MODIFICATION EXPORT SS 3900 N ET 3900 EL NEW

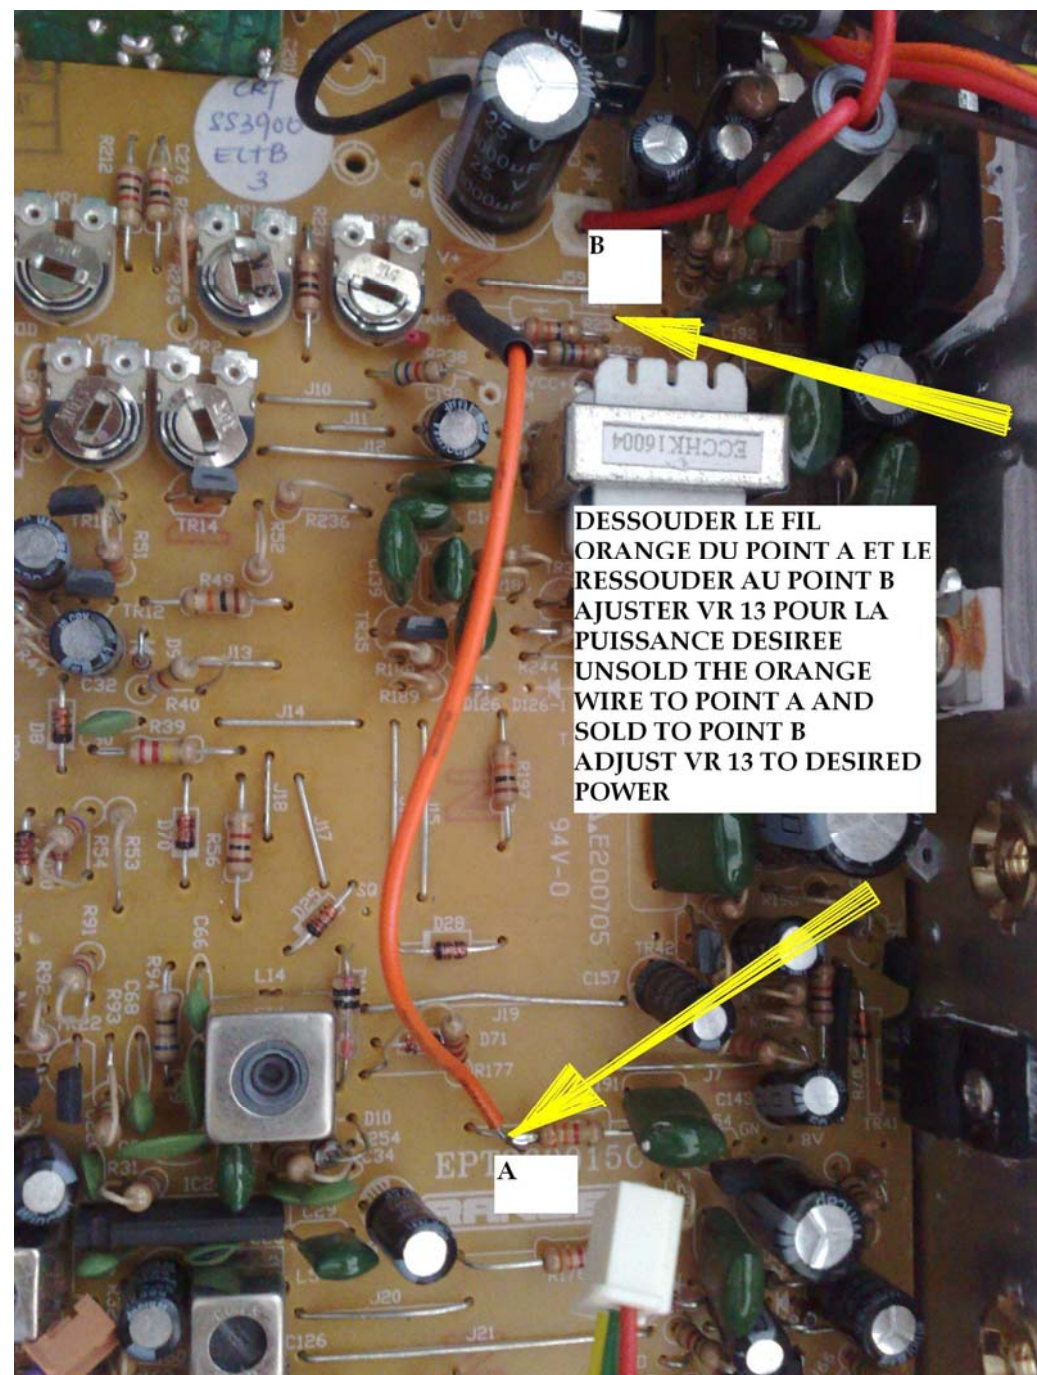
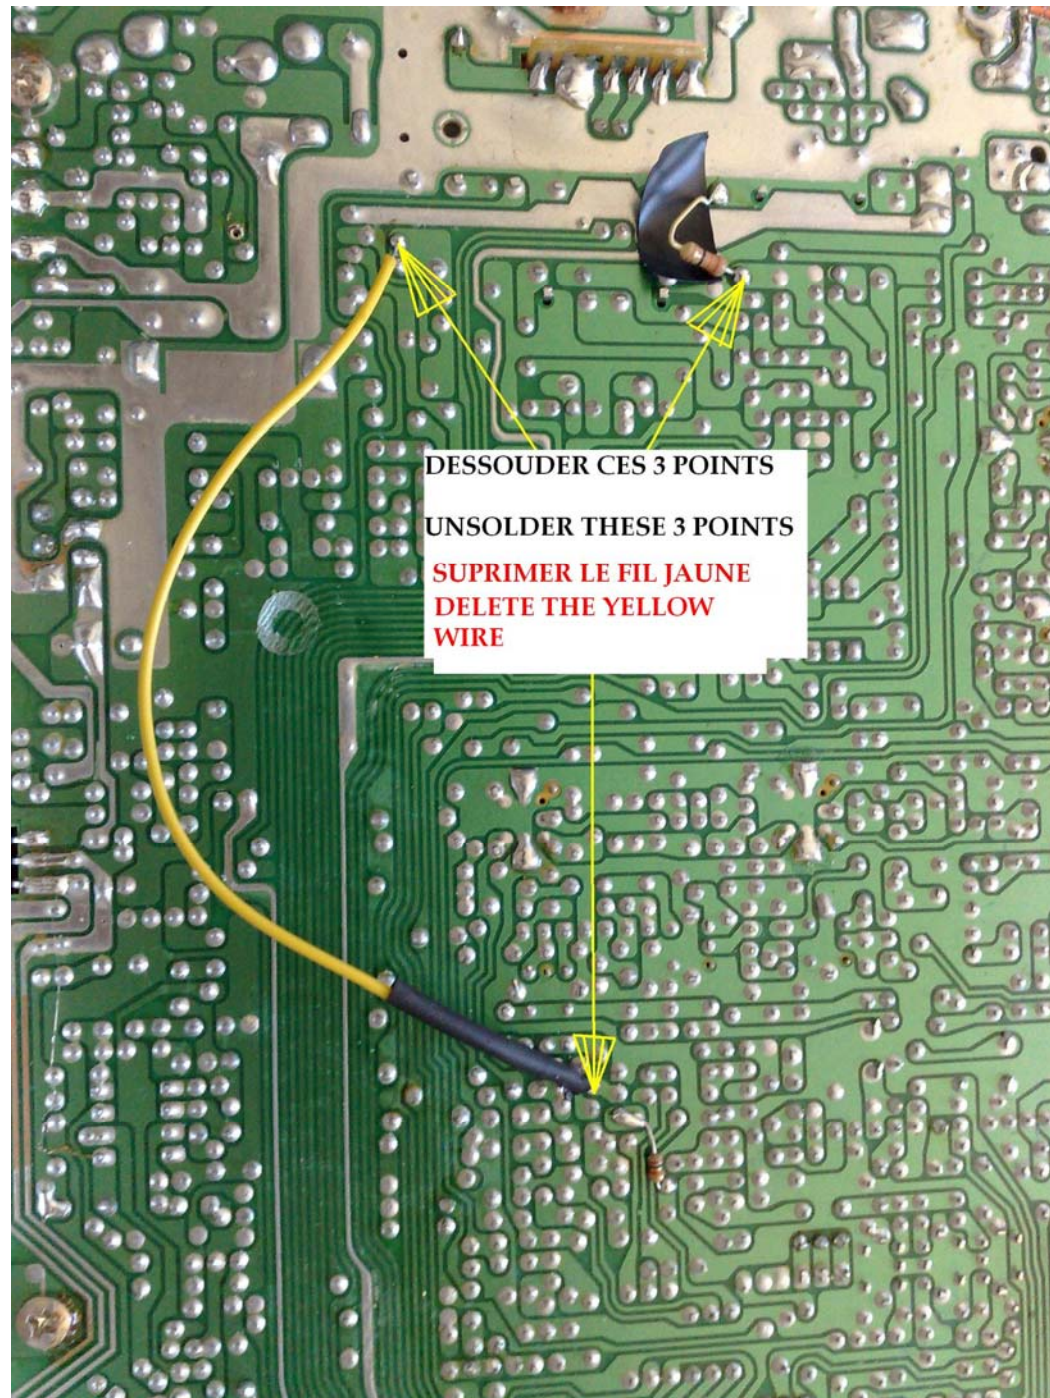
Votre poste est livré d'origine à la norme française 1W AM/ 4 W FM/ 4 W crête SSB 40 CX
Original power was 1 W AM/4 W FM/4 W PEP SSB with 40 channel
Réglage AM/FM via RV 13(power) et RV 14 (modulation)
Réglage SSB via RV 12 (alc)

Modification canaux en déplaçant le cavalier J 10 à
coté des 3 pots L26,L27,L28
Refaire la soudure pour les +10 Khz

Channel modification move the jump J 10 just behind
L26,L27,L28
Sold the point for +10 Khz
